REGIONE  
PIEMONTE

Allegato "A" alla Deliberazione della Giunta Regionale n° 10-15366  
in data 21 APRILE 2005 relativa all'approvazione della Variante al PRGC del Comune di  
Piasco (CN) e adottata con Deliberazioni del Consiglio Comunale n. 41 del 4.09.02 e n.  
45 del 22.12.03 (integrata con D.C. n. 10 del 22.03.2004)

Elenco delle modifiche da introdurre "ex officio", ai sensi dell'11° comma dell'art. 15  
della L.R. 56/77 e s.m.i.

COMUNE DI PIASCO  
VARIANTE GENERALE AL P.R.G.C.  
adottata con D.C. n° 45 del 22.12.03  
integrata con D.C. n° 10 del 22.03.04  
ALLEGATO ALLA D.G.R. n° ..... del .....

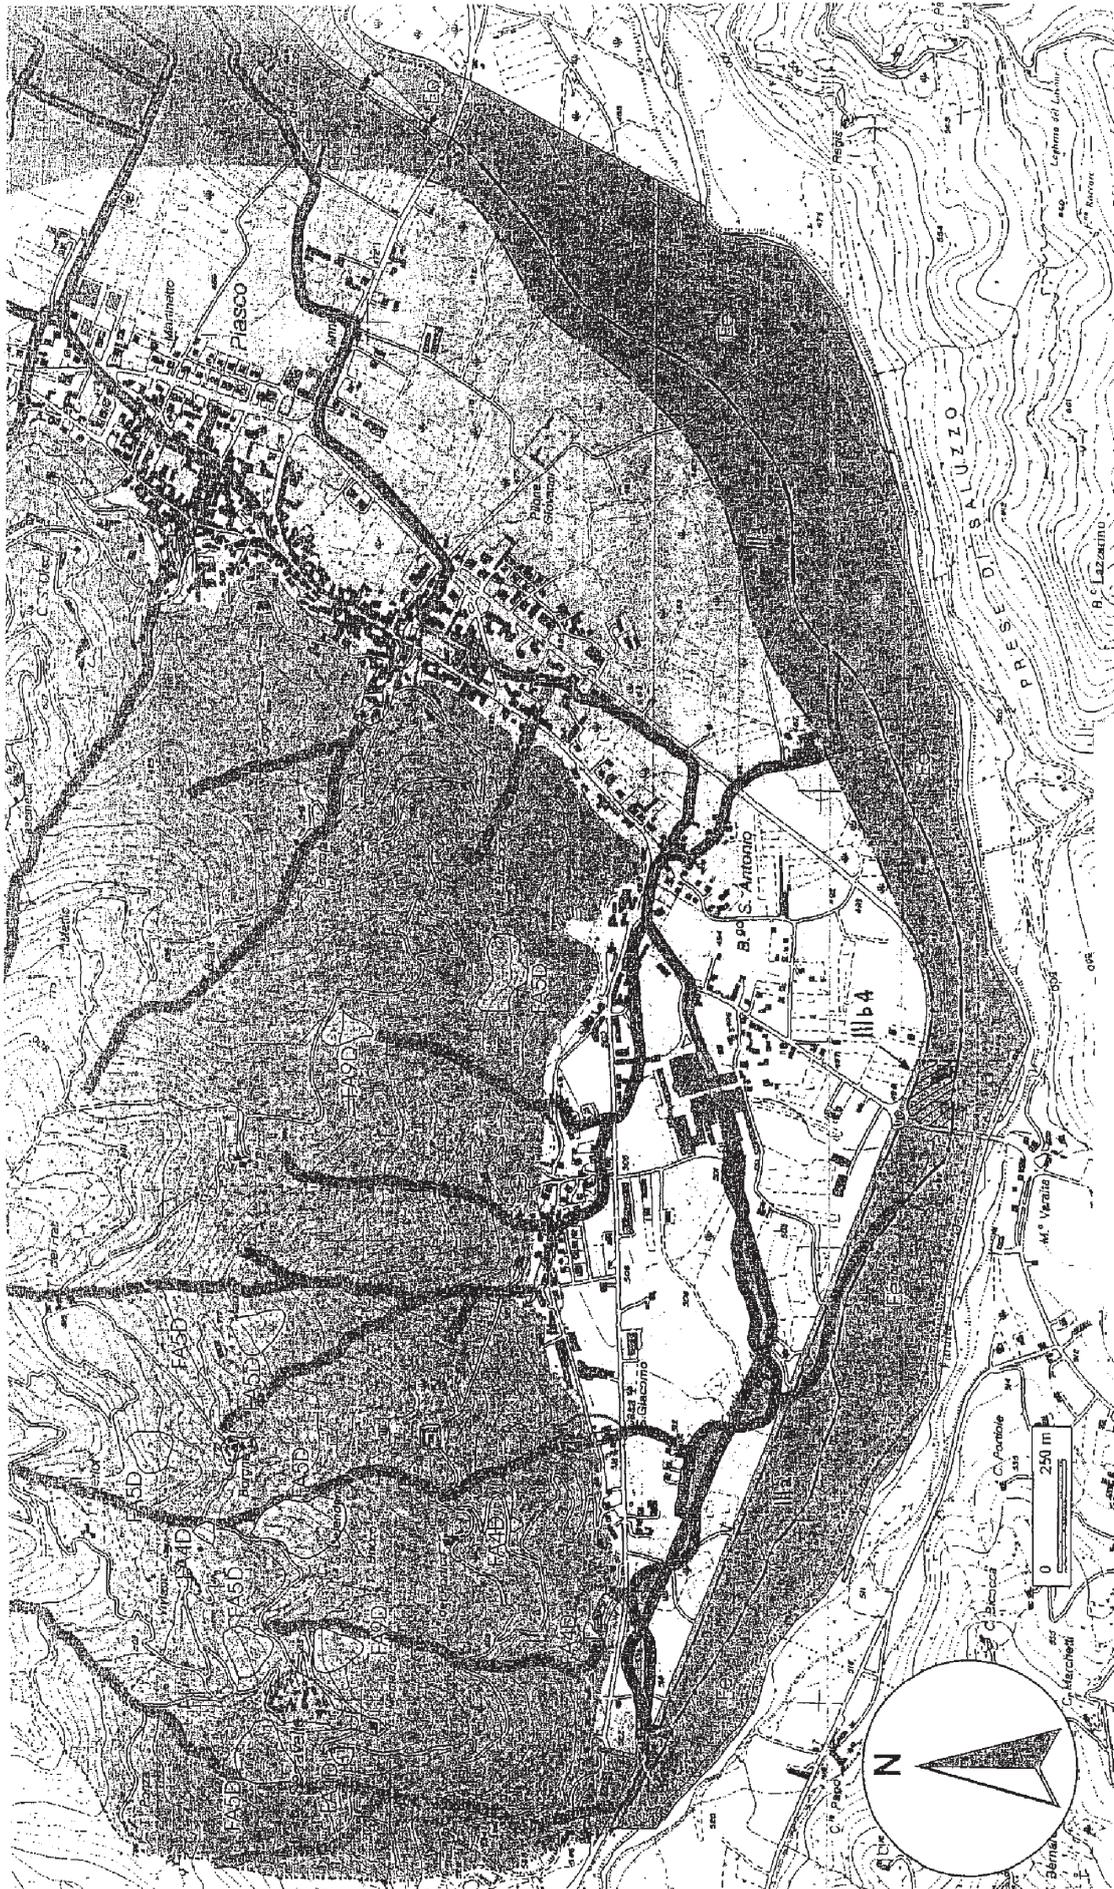
Si inserisce una fascia di salvaguardia, classificata IIIa, per le aree esondabili del torrente Varaita, in sostituzione dell'attuale fascia posta in classe II. Tale fascia è delimitata ad ovest dal confine comunale con Venasca e dalla strada provinciale n. 8 della Valle Varaita, ed a est dalla strada provinciale n. 1 (via Costigliole Saluzzo). Conseguentemente le aree produttive esistenti (04PE02) sono da considerarsi in classe IIIb4, secondo la perimetrazione riportata in allegato.
